PR050

ELABORATI CONTRODEDUTTIVI Osservazioni privati

Comune di Parma

0.03 - Proposta controdeduttiva e rappresentazione modifiche cartografiche

OSSERVAZIONE n.3

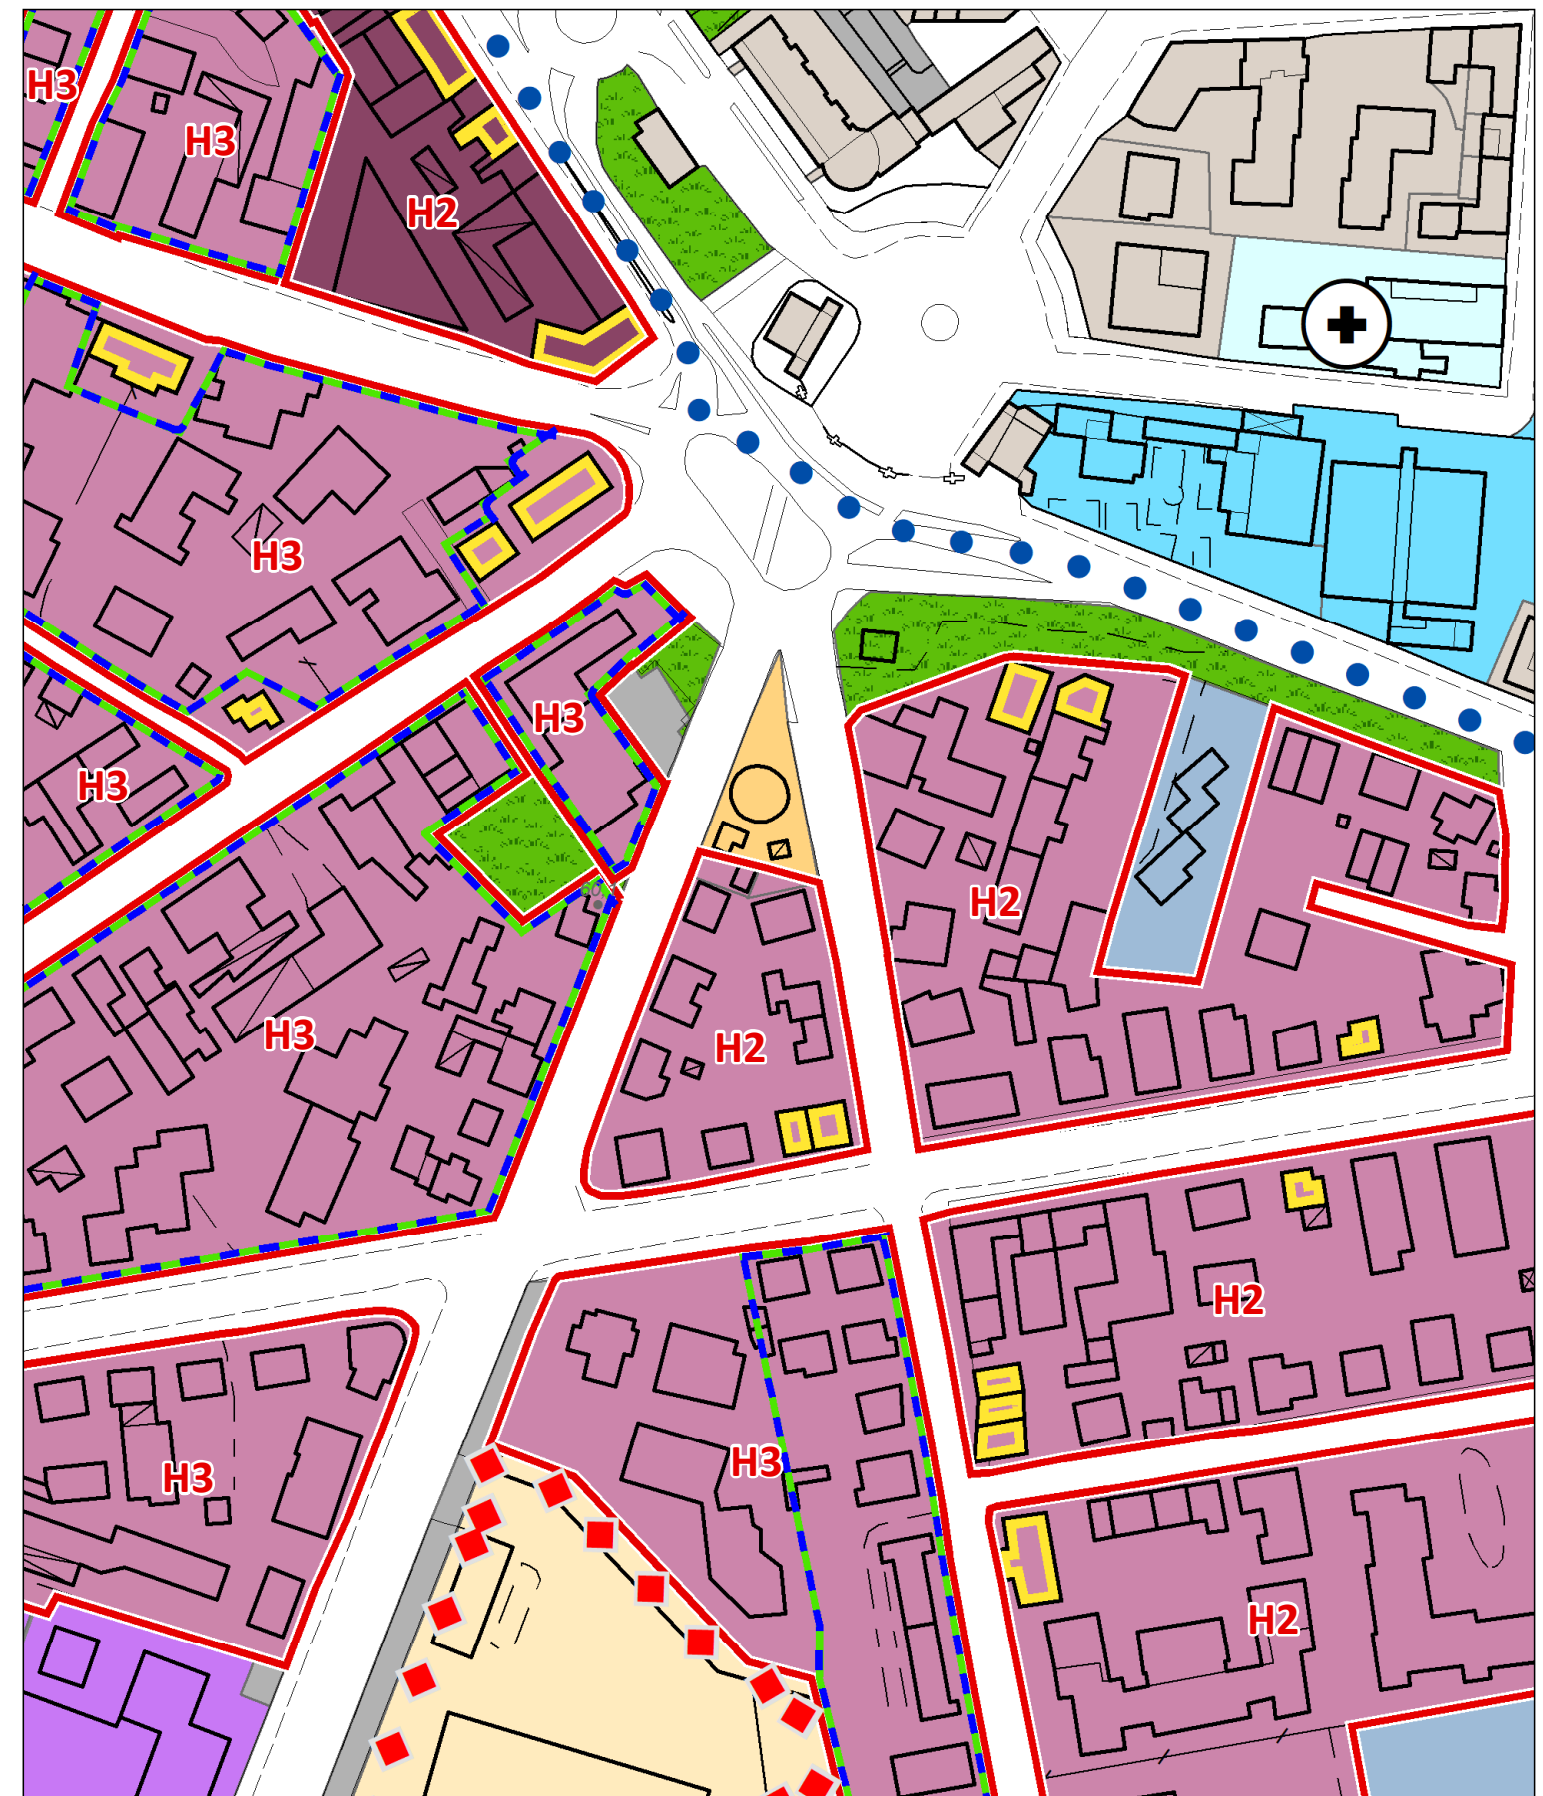
3		196108 19/09/2023 e 19371 19/09/2024	Via Solari	Richiesta di cambiare destinazione urbanistica da "Attrezzature ed impianti tecnologici" a "R2C - Tessuti residenziali o misti da qualificare nel Capoluogo".	CU.1	ACCOGLIBILE	Accoglibile, modificando il tessuto urbano da "Attrezzature ed impianti tecnologici" ad "R2C", conformandosi allo stato di fatto dei luoghi. Modificare, per la stessa motivazione, anche il tessuto urbanistico del lotto limotrofo ad ovest.	D1 (28) Scheda controded.	Strategia ST.SAS Atlante
4		197539 21/09/2023 e 19336 29/01/2024	Strada Battibue	Richiesta di cambiare destinazione urbanistica da "Ambiti rurali di protezione della risorsa idrica" a "Produttivo" (ex ZP2) (area limitrofa al TU).	CR.1	NON ACCOGLIBILE	Non accoglibile, in quanto non si ritiene opportuno inserire l'area rurale oggetto di osservazione all'interno del Territorio Urbanizzato e disciplinarla con un tessuto "produttivo" in virtù delle disposizioni e dei principi della LR n. 24/2017; si evidenzia che gli interventi richiesti sono eventualmente attivabili con le procedure speciali ammesse dalla stessa LR n. 24/2017 (art. 53).	---

OSSERVAZIONE n.106(1)

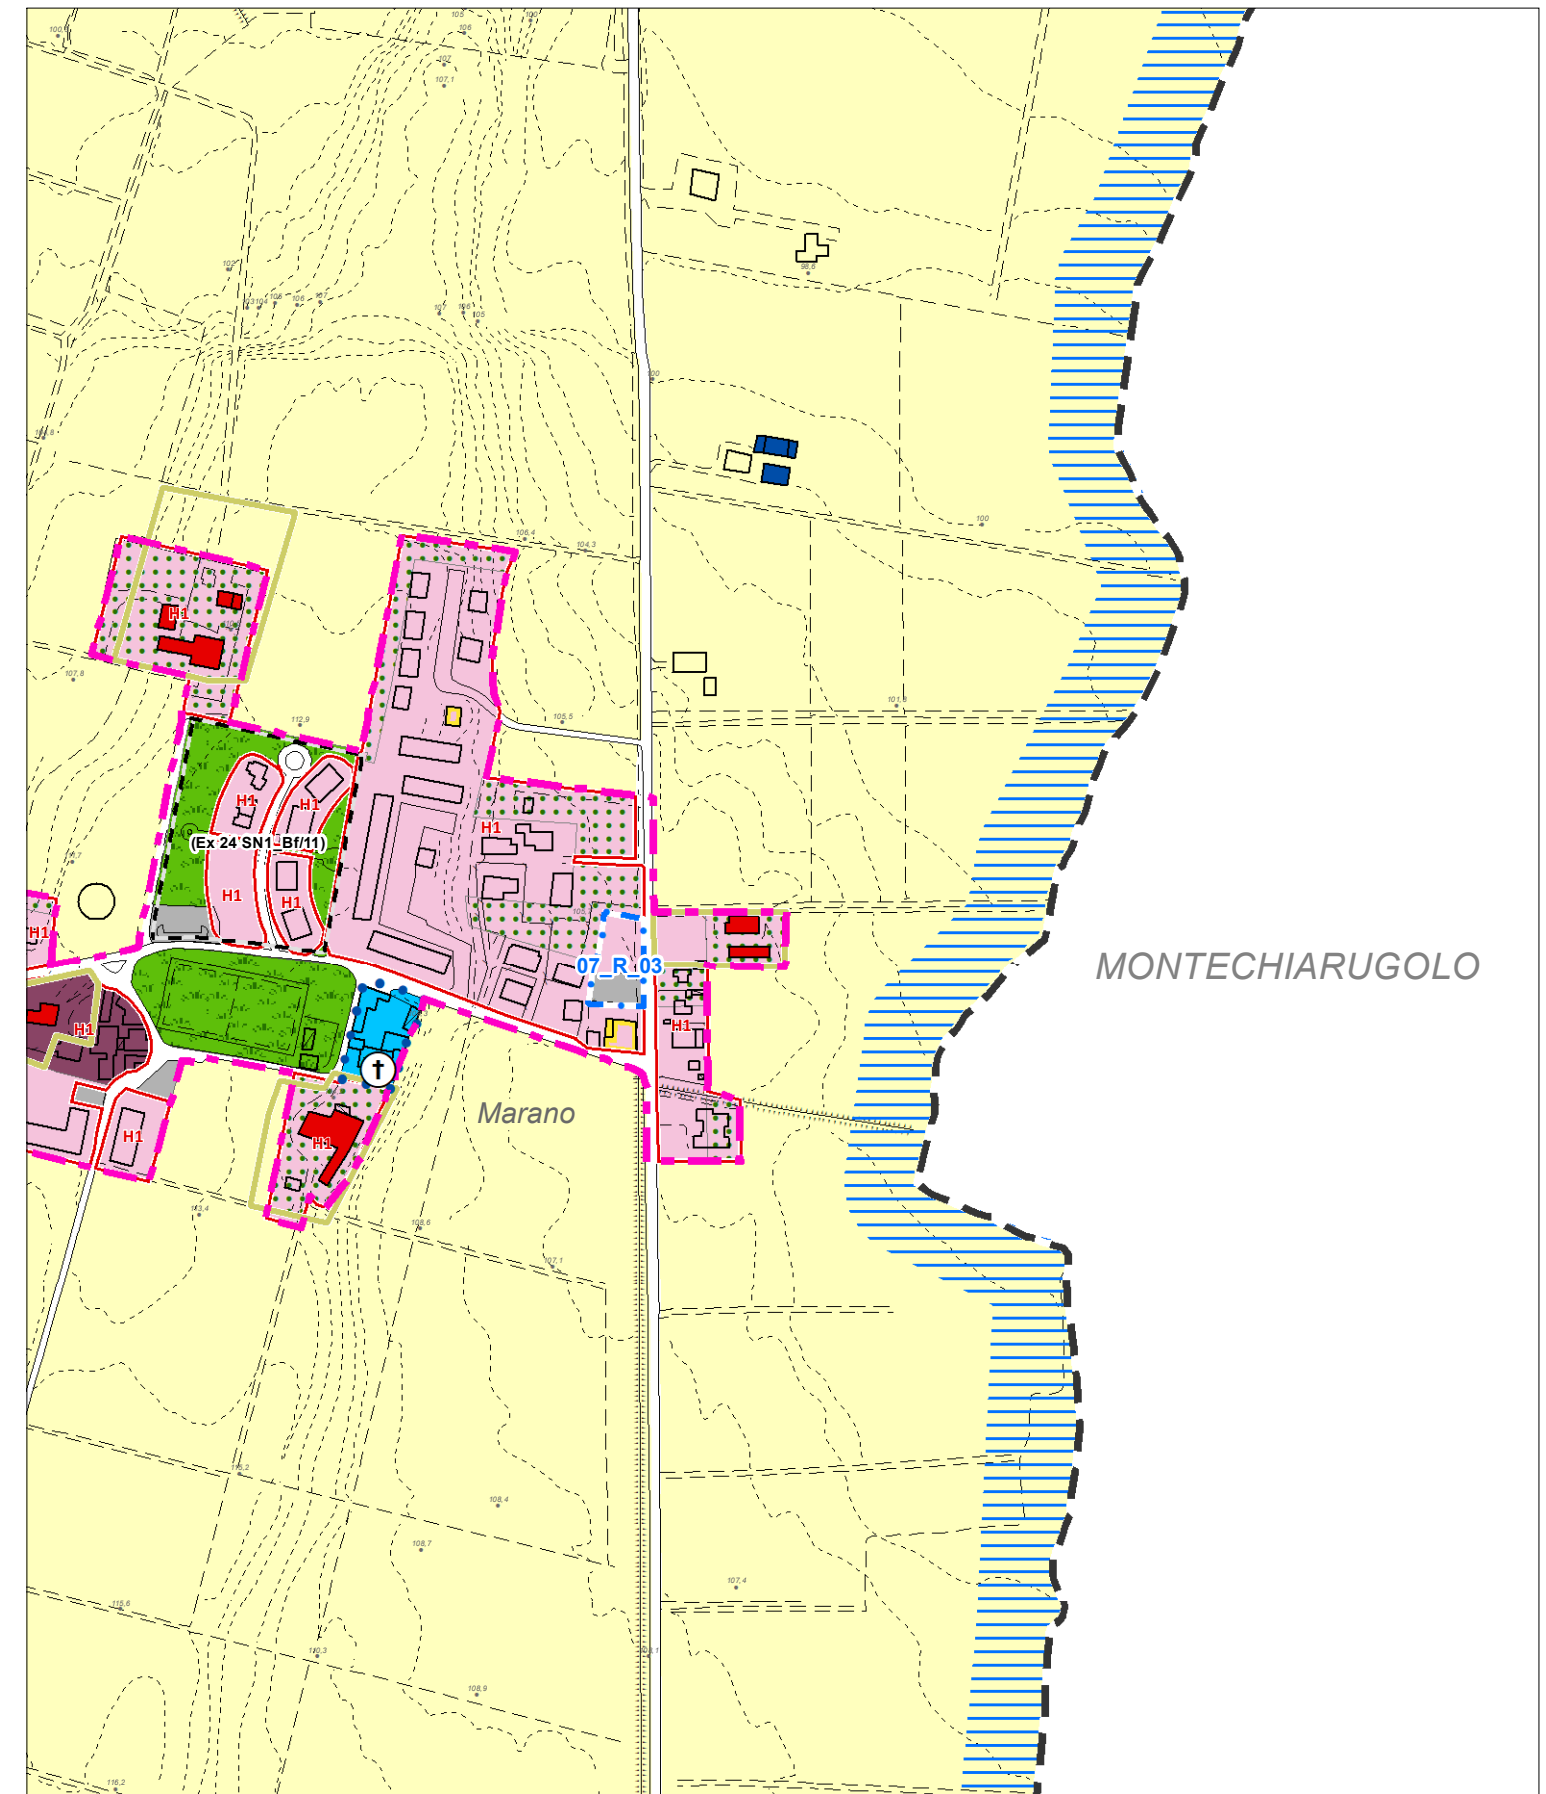
106	2	272471 11/12/2023 e 24543 05/02/2024	Strada Traversetolo	Richiesta di modificare la normativa dell'ambito oggetto di osservazione al fine di ammettere l'edificabilità anche per i "lotti ineditificati" o, in subordine, richiesta di prevedere un PCC finalizzato a rendere edificabile l'area oggetto di osservazione.	DN	ACCOGLIBILE	Accoglibile provvedendo all'eliminazione della partizione a verde privato sul lotto in oggetto, così come richiesto da osservazione 106 (1), ed inserendo in normativa la possibilità di riconoscere, a determinate condizioni, una capacità edificatoria sui lotti liberi.	DN Art. 5.2.5 adoz.	
107		272485 11/12/2023 e 20894 30/01/2024	Strada Eia	Richiesta di inserire parte del mappale di proprietà all'interno del TU e richiesta di riconoscere a tale area una destinazione urbanistica residenziale.	CR.1	NON ACCOGLIBILE	Non accoglibile in quanto non si ritiene opportuno inserire l'area rurale oggetto di osservazione all'interno del Territorio Urbanizzato e disciplinarla con un tessuto "R2F - Tessuti residenziali o misti" in virtù delle disposizioni e dei principi della LR n. 24/2017.	---

OSSERVAZIONE n.122(1)

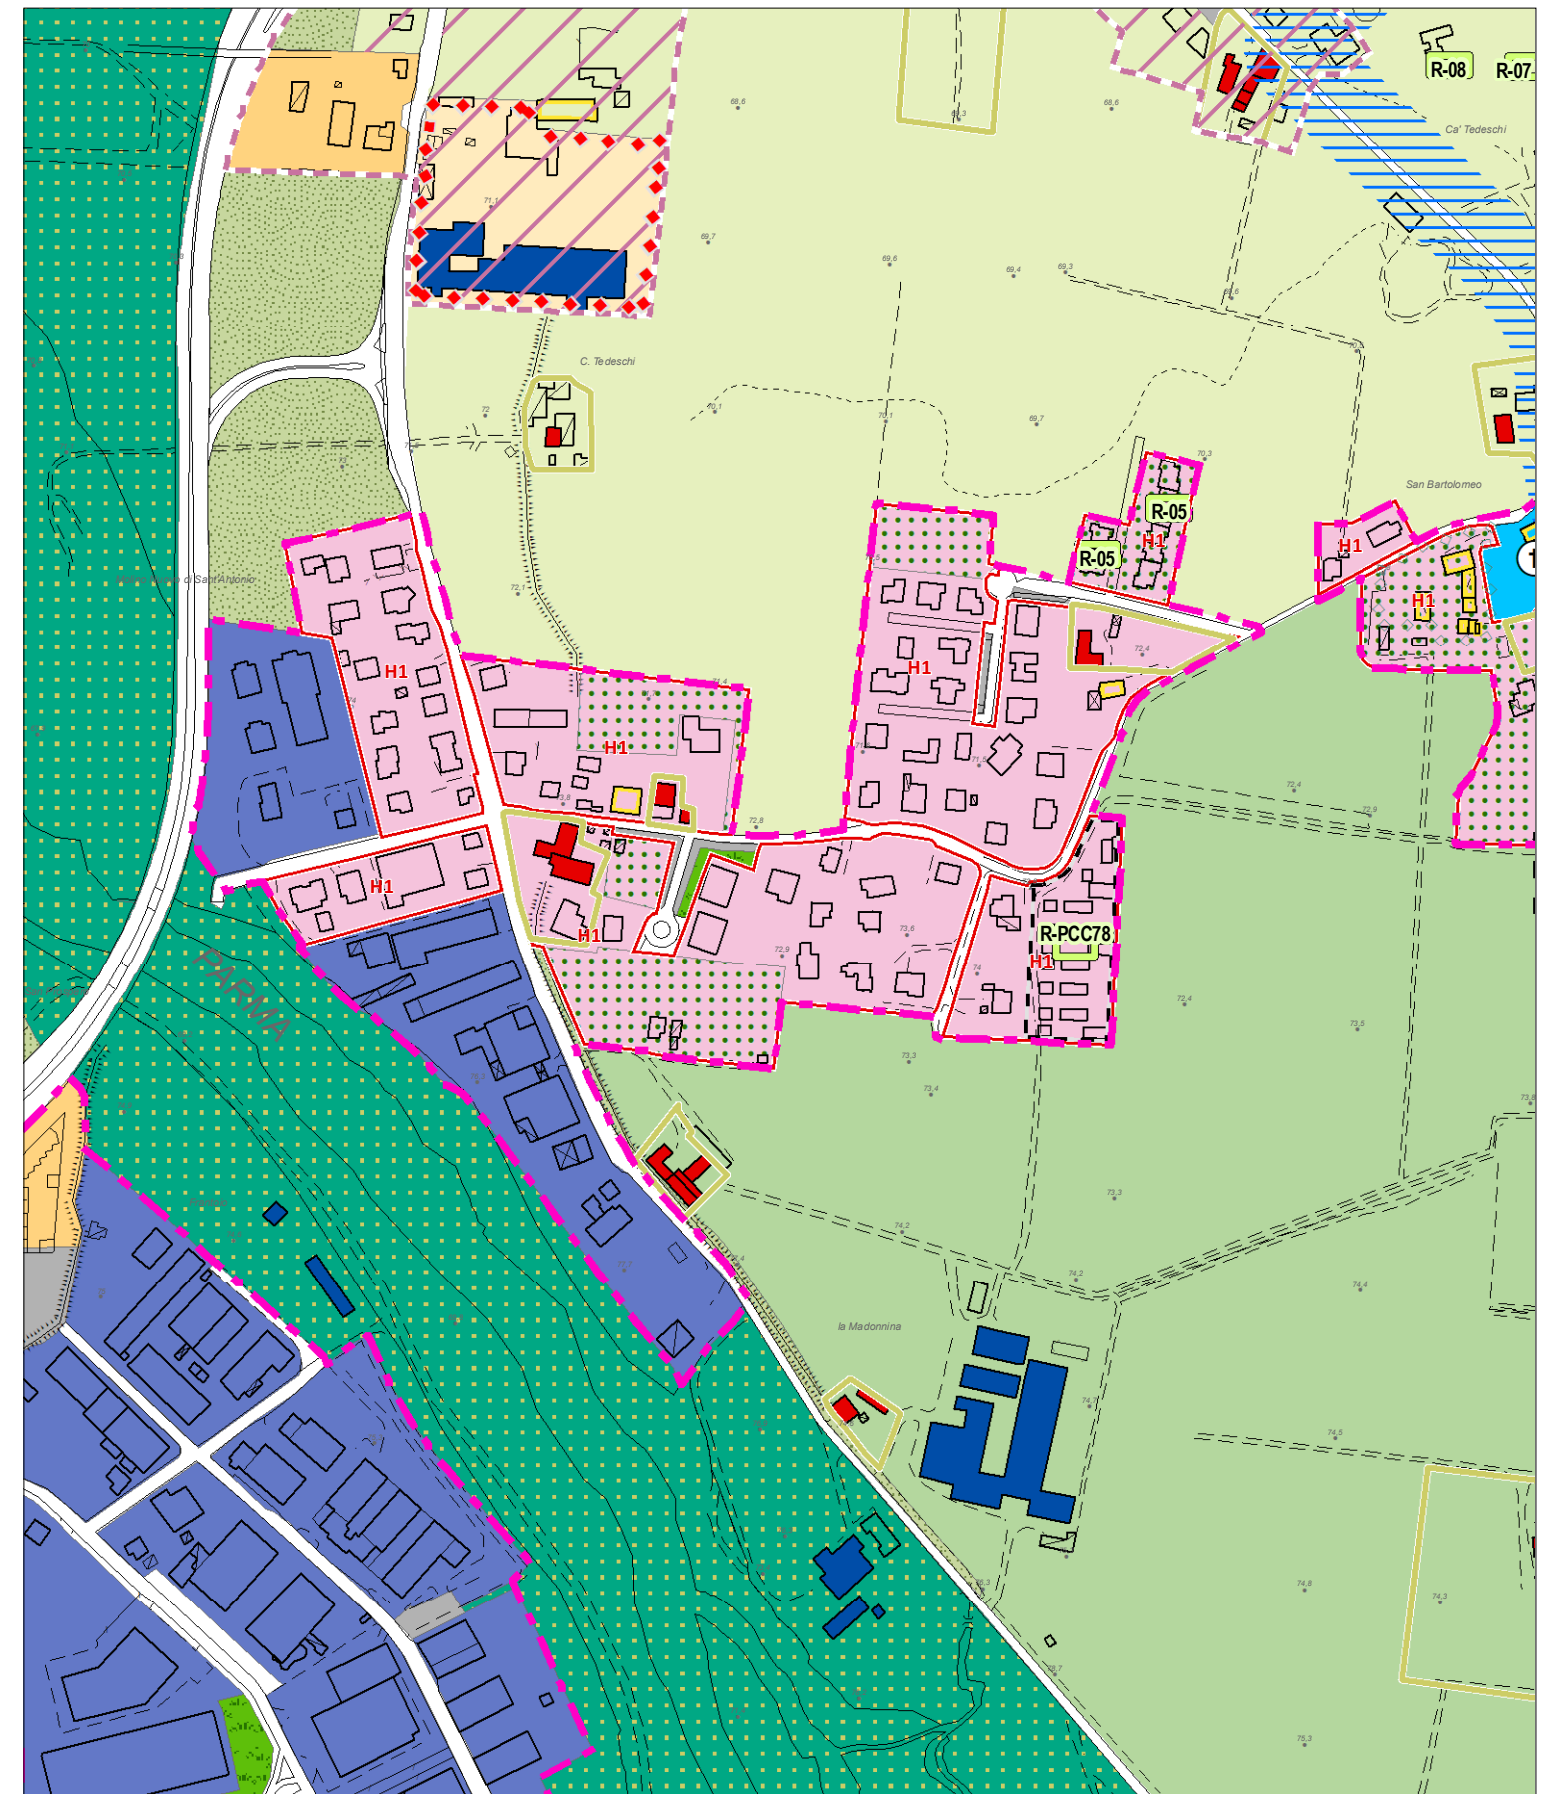
122	2	273167 12/12/2023		Richiesta di modificare la normativa al fine di consentire un ampliamento di 110 mq della superficie utile esistente.	DN	PARZIALMENTE ACCOGLIBILE	Parzialmente accoglibile, provvedendo alla eliminazione della partizione a verde privato sul lotto in oggetto, così come richiesto da osservazione 122 (1), ed inserendo in normativa la possibilità di riconoscere una capacità edificatoria sui lotti liberi.	Tav. D1 (35) DN Art. 5.2.5 adoz.	
123		273204 12/12/2023	Via Emilia Ovest	Agenzie per distribuzione di Energia Elettrica Enti gestori I-RETI S.p.A. e TERNA	IC.2		INTERESSE COLLETTIVO (Vedi scheda specifica)		
124		273244 12/12/2023	Via La Spezia	Richiesta di cambiare destinazione urbanistica da "Ambiti rurali di rilievo paesaggistico" ad "Aree a verde privato (Avp)".	CR.1	NON ACCOGLIBILE	Non accoglibile in quanto non si ritiene possibile modificare la destinazione d'uso dell'area rurale oggetto di osservazione in "Area a verde privato" in quanto tale tessuto/partizione caratterizza unicamente i lotti che ricadono all'interno del Territorio Urbanizzato e non il territorio rurale in virtù delle disposizioni e dei principi della LR n. 24/2017.	---
